**AVIS RELATIF À LA PROTECTION
CONTRE LES EVENTUELS EFFETS NOCIFS ET NUISANCES
PROVOQUÉS PAR LES RAYONNEMENTS NON IONISANTS
GÉNÉRÉS PAR DES ANTENNES ÉMETTRICES STATIONNAIRES**

Commune : AISEAU-PRESLES - Exploitant : ORANGE

Référence exploitant : 351C1_C3 - 30300C1_3 - 40300C1_3 - 50300C1_3

Rapport n° 2966 / 2025

Figure 1 : Vue en plan des lieux de séjour et des points de contrôle

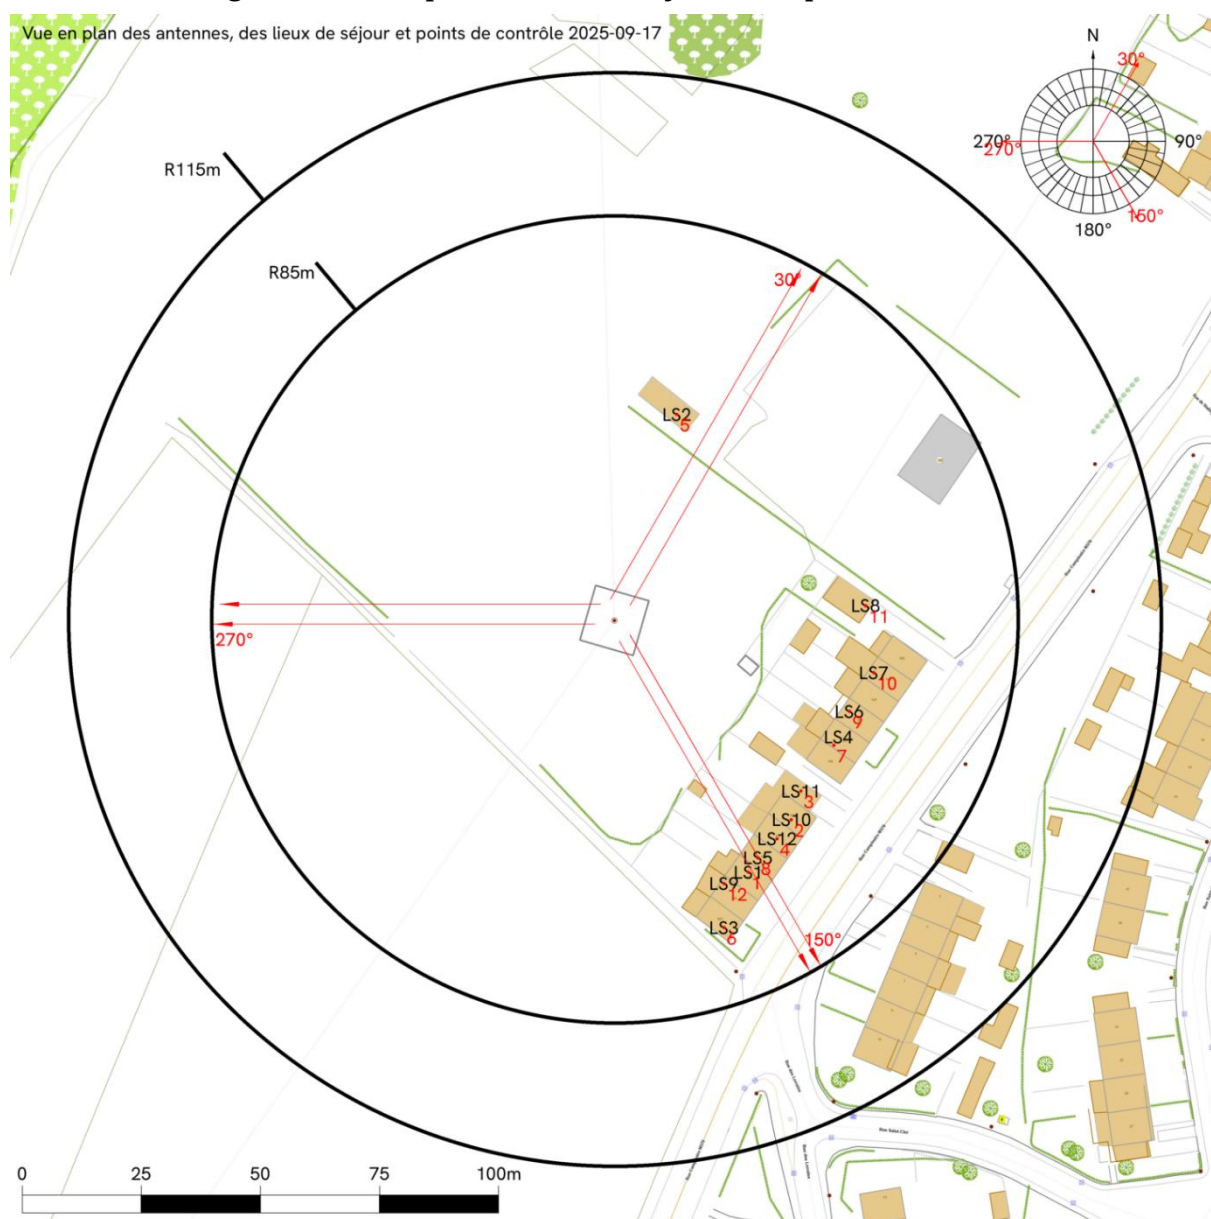
- le numéro du point de contrôle repris sur un des plans de la figure 1;
- le numéro du LS dans lequel se trouve le point de contrôle de la 1^{ère} colonne ;
- l'atténuation d'obstacle prise en compte pour le calcul de l'indice d'exposition dans le LS ;
- le résultat du calcul de l'indice d'exposition.

N° point de contrôle	LS	Atténuation (dB)	Indice d'exposition relatif à la limite par installation IE_i
1	LS1	3,0	0,658
6	LS3	3,0	0,654
8	LS5	3,0	0,572
4	LS12	3,0	0,538
2	LS10	3,0	0,455
12	LS9	3,0	0,231
7	LS4	3,0	0,176
3	LS11	3,0	0,077
10	LS7	3,0	0,075
9	LS6	3,0	0,070
5	LS2	3,0	0,054
11	LS8	3,0	0,028

En ce qui concerne les antennes de l'installation mentionnées dans le tableau 1, la distance maximale à laquelle la limite pourrait être atteinte, à l'extérieur, est égale à 100,6 m. S'il n'y a pas de LS à une distance inférieure, les antennes respectent forcément la limite d'immission.

Dans le cas des LS situés à l'intérieur des bâtiments, une atténuation d'obstacle est prise en compte et il en résulte que la distance maximale à laquelle la limite pourrait être atteinte se réduit à 72,6 m.

Figure 2 : Vue en plan des installations d'antennes dans un rayon de 300 mètres autour de l'installation faisant l'objet de la demande d'avis

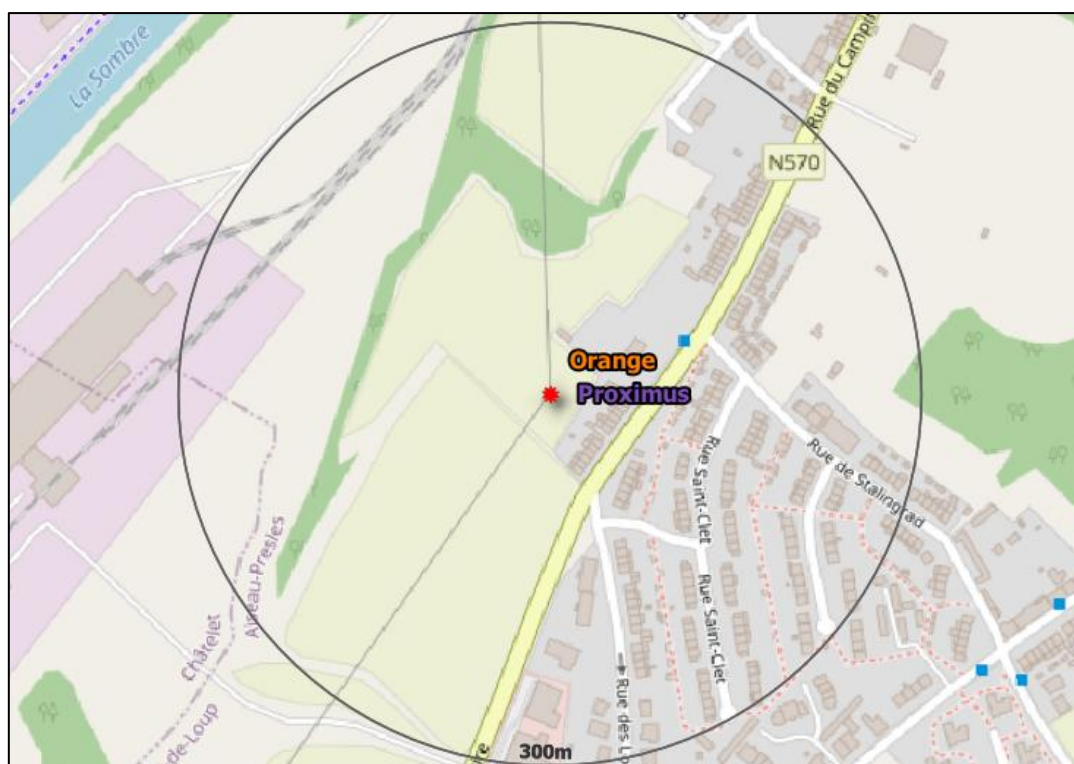
Le plan en projection verticale de la figure 2 indique la localisation des installations d'antennes émettrices stationnaires visées par le décret et situées dans un rayon de 300 mètres autour de l'installation référencée dans le paragraphe 2 et localisée au centre du cercle. Les données de localisation de ces antennes et les avis correspondant sont accessibles via le cadastre en ligne des antennes émettrices stationnaires⁸. Les installations prises en compte dans l'évaluation du respect de la limite cumulative sont les installations d'antennes émettrices déclarées en service par l'exploitant à la date du présent avis, à l'exception de l'installation référencée dans le paragraphe 2 et éventuellement d'autres installations ayant fait l'objet d'une demande d'avis à la même date et qui sont situées à l'intérieur de la zone de 300 mètres de rayon.

- a) il y a au plus 4 installations d'antennes émettrices stationnaires présentes dans la zone d'évaluation de 300 mètres de rayon représentée dans la figure 2, y inclus l'installation référencée dans le paragraphe 2 : la limite cumulative définie à l'article 4, §2 du décret est nécessairement respectée dans les lieux de séjour à l'intérieur de la zone d'évaluation de 300 mètres de rayon ;

- b) il y a exactement 5 installations d'antennes émettrices stationnaires présentes dans la zone d'évaluation de 300 mètres de rayon représentée dans la figure 2, y inclus l'installation référencée dans le paragraphe 2 et il existe, pour 3 ou 4 de ces installations, un avis attestant le respect de la limite abrogée de 3 V/m : la limite cumulative définie à l'article 4, §2 du décret est nécessairement respectée dans les lieux de séjour à l'intérieur de la zone d'évaluation de 300 mètres de rayon ;

- c) dans tous les autres cas, il a été vérifié que la limite cumulative définie à l'article 4, §2 du décret n'est pas dépassée dans les lieux de séjour sur base du nombre d'installations localisées dans la zone d'évaluation de 300 mètres de rayon représentée dans la figure 2, de leur localisation ainsi que des données inscrites dans la figure 1 et au paragraphe 4 du présent avis et dans les avis attestant le respect de la limite par installation ou de la limite abrogée de 3 V/m relatifs aux autres installations reprises dans la figure 2.

Compte tenu des considérations ci-dessus, il apparaît que l'intensité du rayonnement électromagnétique généré, dans les lieux de séjour situés dans un rayon de 300 mètres autour de l'installation référencée dans le paragraphe 2, par l'ensemble des antennes émettrices stationnaires de l'ensemble des exploitants du même site d'antennes émettrices stationnaires respecte la limite fixée à l'article 4, § 2 du décret.
